Processo nº 2090.01.0001378/2026-04

Procedência: Despacho nº 8/2026/FEAM/URA JEQ - CAT

Assunto: Abatedouro Municipal de Curvelo - 681/2025

DESPACHO

*Intervenção regularizada pela APEF 1110/2010

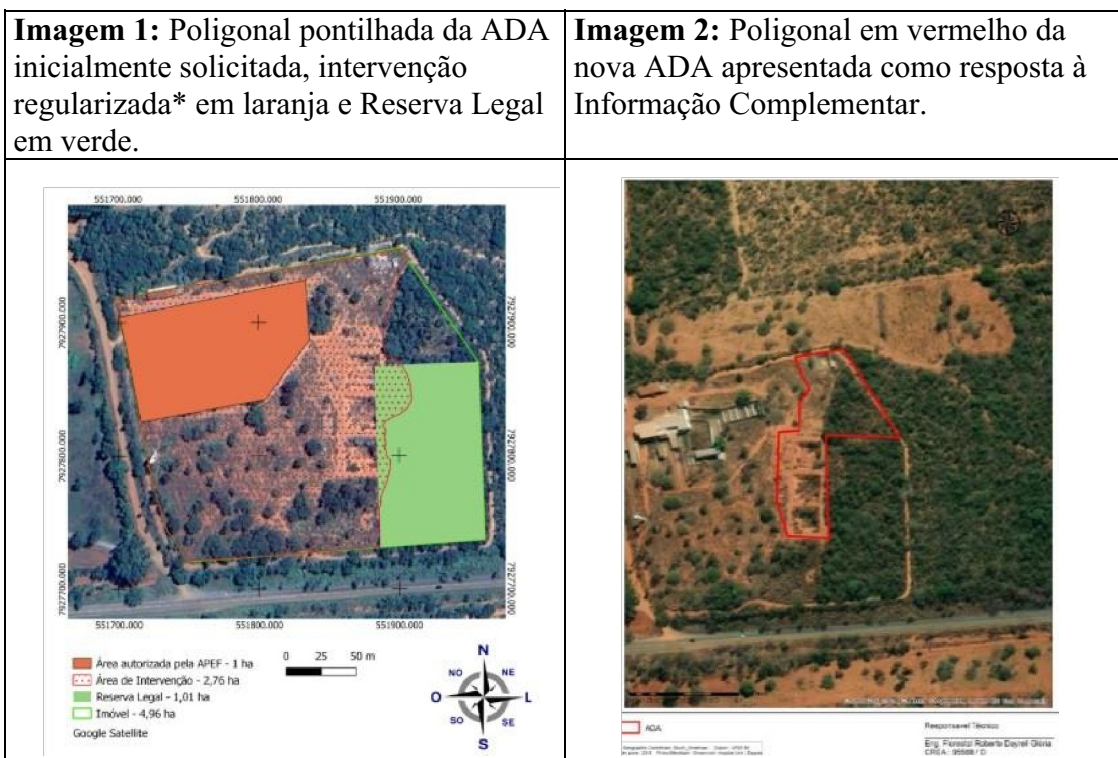
Análise: Verifica-se na imagem 1 que a área de intervenção se sobrepõe a área de Reserva Legal da propriedade, que se encontra averbada, conforme AV-02 da Matrícula 23.196 do imóvel, bem como havia supressão irregular em Reserva Legal a ser regularizada, o que motivou a Informação Complementar. Já como resposta à Informação Complementar o empreendedor não mais apresentou regularização das áreas intervindas irregularmente, principalmente em Área de Reserva Legal e ainda acrescentou uma área com vegetação nativa a ser suprimida. O objetivo da Informação Complementar era instruir o processo com a documentação para a regularização e/ou recomposição da vegetação nativa na Reserva Legal. No entanto, não foi apresentado qualquer das informações solicitadas.

Como foi comprovada a supressão irregular em Área de Reserva Legal em 0,07 ha por meio do Auto de Infração 87658/2017e não havendo interesse do empreendedor de regularizar a área para uso alternativo do solo, este deveria apresentar proposta de regularização da área por meio de projeto de reconstituição de flora ou alteração da Reserva Legal, constante nas orientações do sítio eletrônico indicado e conforme o artigo 17 da Lei 12.651/2012:

No presente caso, entretanto, considerando que ocorreram intervenções na área de Reserva Legal averbada e o processo não foi instruído com a documentação exigida para regularização dessa área, não será possível prosseguir com a análise.
